# Kurzgutachten<sup>1</sup> zu den generischen Vorschriften der ASNR<sup>2</sup> für die Laufzeitverlängerung der 1300 MWe Reaktoren in Frankreich<sup>3</sup>

<sup>1</sup> Verfasser: Prof. Dr.-Ing. habil. Manfred Mertins, University of Applied Sciences Brandenburg, manfred.mertins@th-brandenburg.de

Bild 3: Darstellung wichtiger Komponenten eines französischen 1300 MWe AKW<sup>27</sup>

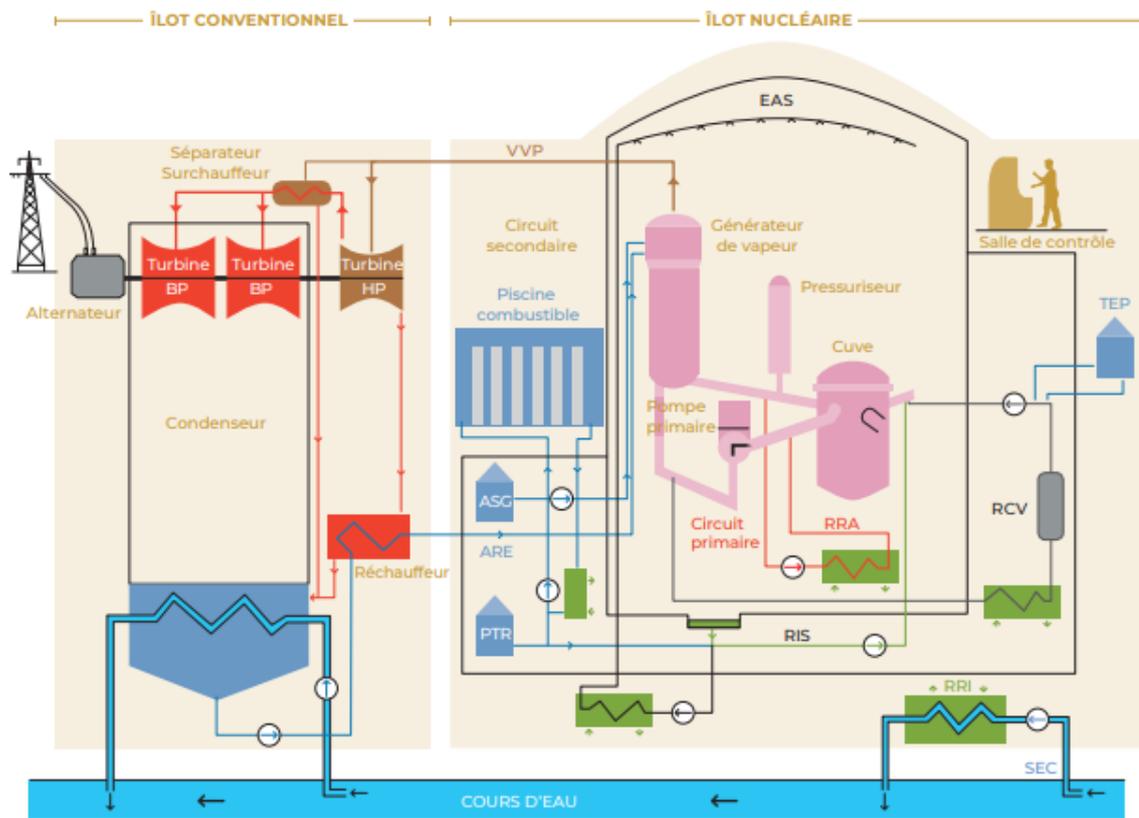
Alle Stränge des zentral wichtigen sekundärseitigen Notspeisesystems ASG bei den 1300 MWe Reaktoren greifen auf einen einzigen Vorratsbehälter zurück (Bild 3), sie sind in ihren passiven Komponenten daher vermascht (teilweise auch über eine gemeinsame Nutzung von Rohrleitungen). Auch die Systeme zur primärseitigen Kühlmittelergänzung (RIS, EAS), zur Aufborierung des Primärsystems (RCV) sowie zur Lagerbeckenkühlung (PTR) greifen auf einen einzigen Vorratsbehälter (PTR) zurück, auch diese Systeme sind in ihren passiven Komponenten vermascht (teilweise gemeinsame Nutzung von Rohrleitungen).

Dies wird als eine sicherheitstechnisch besonders relevante Schwachstelle eingestuft. Damit ist keine vollständige Unabhängigkeit dieser Systeme bzw. ihrer einzelnen Redundanzen gegeben. Kommt es beispielsweise durch interne Ereignisse wie einen Brand oder einen Rohrleitungsversagen oder auch aufgrund von Einwirkungen von außen zu einem Versagen in diesen Bereichen, wären damit erforderliche Sicherheitsfunktionen vollständig ausgefallen.

Bild 6: Last-Zeitfunktion Flugzeugabsturz EPR

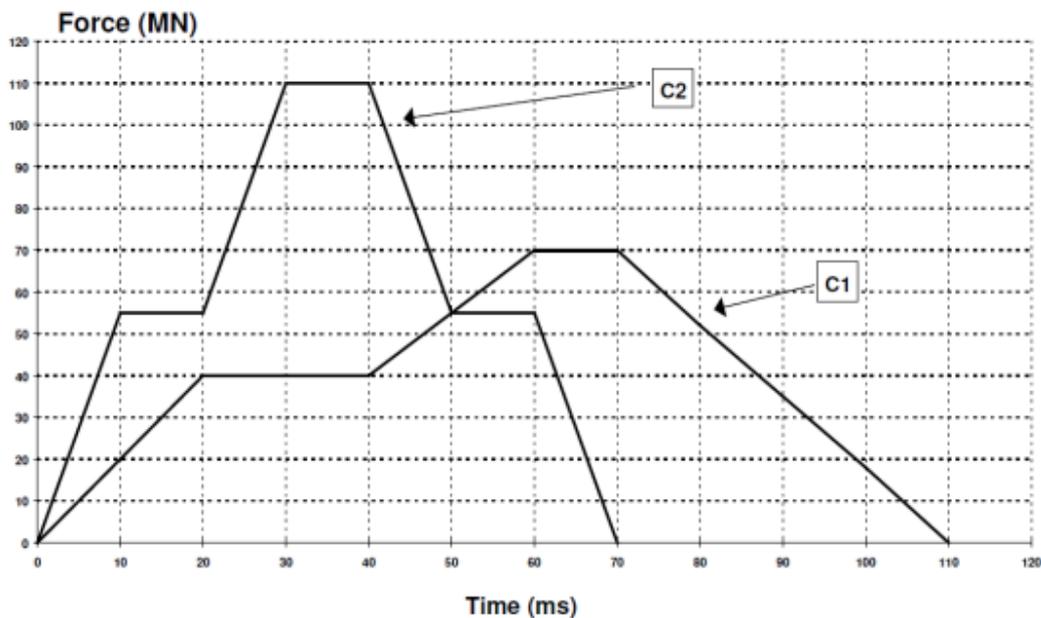
Aktuell in Frankreich geltende Anforderungen an die (deterministische) Auslegung des EPR gegen Flugzeugabsturz sind in /ASN 2014/ als Last-Zeitfunktionen angegeben (Bild 6):

Die Auslegung der 1300 MWe Anlagen mit Blick auf einen unfallbedingten Flugzeugabsturz geht auf eine probabilistische Betrachtung aus der Zeit der Errichtung der Anlagen zurück. Es liegen keine Hinweise auf aktualisierte probabilistische Untersuchungen zur Standortgefährdung unter Berücksichtigung von Veränderungen in den relevanten Flugbewegungen rund um die betroffenen AKW-Standorte vor. Damit bestehen offene Fragen zur Aktualität der der Auslegung zugrunde liegenden Lastannahmen. Die bei der ursprünglichen Auslegung festgelegten Einwirkungen erreichen deutlich nicht die in Frankreich für neue Anlagen deterministisch festgelegten Anforderungen. Damit weisen die Anlagen grundsätzlich einen geringen physischen Schutz gegen derartige zivilisatorische Einwirkungen von außen verglichen mit aktuellen Anforderungen an den in Frankreich in Bau befindlichen EPR auf.

Bild 7: Prinzip Containment 1300 MWe AKW (Quelle: /IRSN 2023c/)

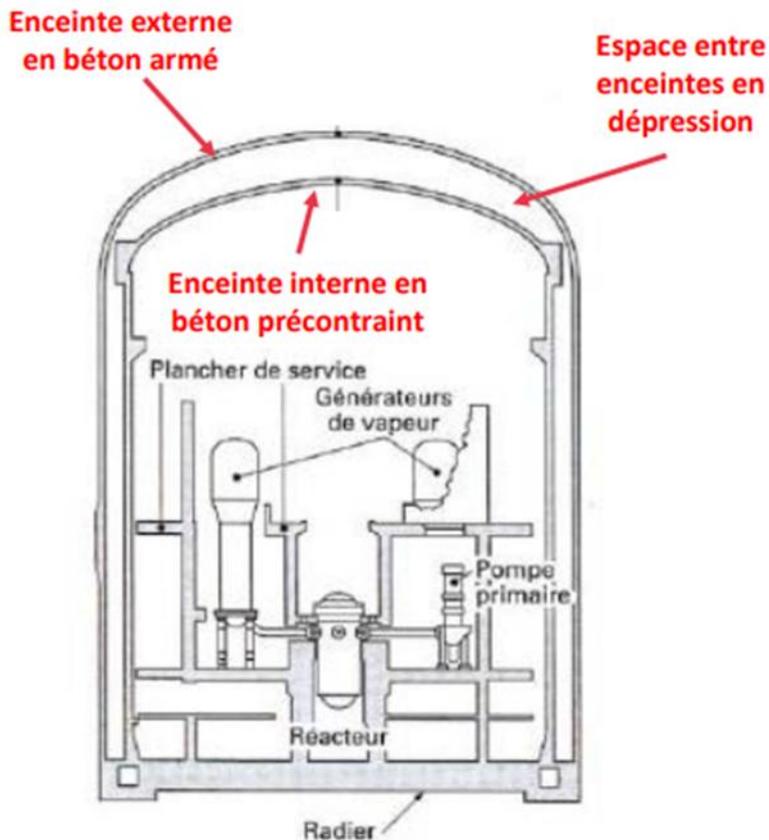
Die Sicherheitsbehälter (Containment) für die 1300 MWe Blöcke (Serien P4, P'4) sind doppelwandig ausgeführt (Bild 7): Die Innenwand aus Spannbeton soll den Druck eines Leckstorfalles standhalten (Enceinte interne en béton précontraint), die Außenwand aus Stahlbeton den äußeren Gefahren (Enceinte externe en béton armé). Etwaige Leckagen werden in dem drucklosen Zwischenraum zwischen den Wänden aufgefangen und behandelt (Espace entre enceintes en dépression).

Der Auslegungsdruck des Sicherheitsbehälter beträgt 5 bar<sub>abs</sub>. Im Zwischenraum zwischen innerem und äußerem Betoncontainment wird durch die Containment-Unterdrückhaltung EDE ein Unterdruck zur Rückhaltung von Aktivität erzeugt. Die Dichtheit des Containments wird im Rahmen der 10jährigen Sicherheitsüberprüfungen geprüft. Die Dichtheit der Containment-Durchdringungen (Rohrleitungen etc.) wird im Ereignisfall durch den Gebäudeabschluss (Schließen von doppelt vorhandenen Absperrarmaturen, ITS) erreicht.

Bild 10: Lage der befundbehafteten Rohrleitungsabschnitte

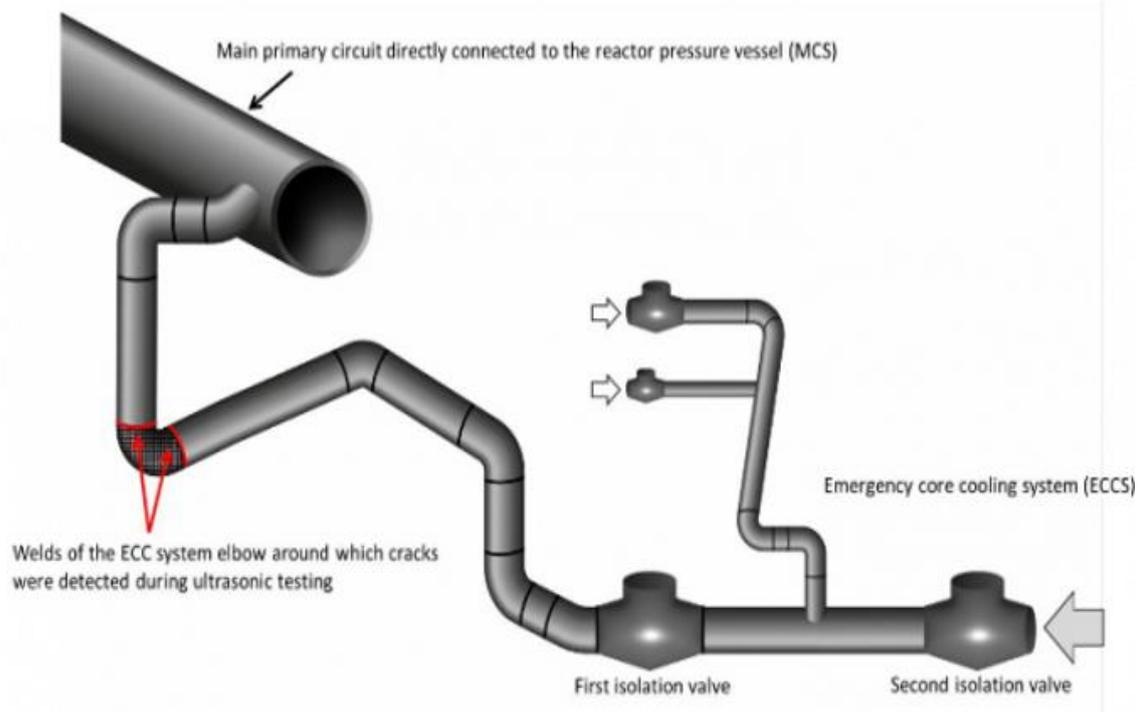
In zahlreichen französischen Reaktorblöcken sind Rissbefunde an Schweißnähten in den Sicherheits-Einspeisesystemen festgestellt worden (Bild 10).

Die Schäden wurden erstmalig im Rahmen der alle zehn Jahre stattfindenden Sicherheitsprüfungen des Druckwasserreaktors von Civaux-1 festgestellt.

Als mögliche Auslöser der Risse kommen in Frage thermische Ermüdung, Spannungsrisskorrosion, behinderte Schwingungen. Schäden durch mechanische Schwingungen und Pulsationen sollten möglichst schon in der Planungs- und Montagephase durch präventive Maßnahmen weitgehend vermieden werden. Die vorhandenen Befunde bedürfen einer sachgerechten Reparatur.
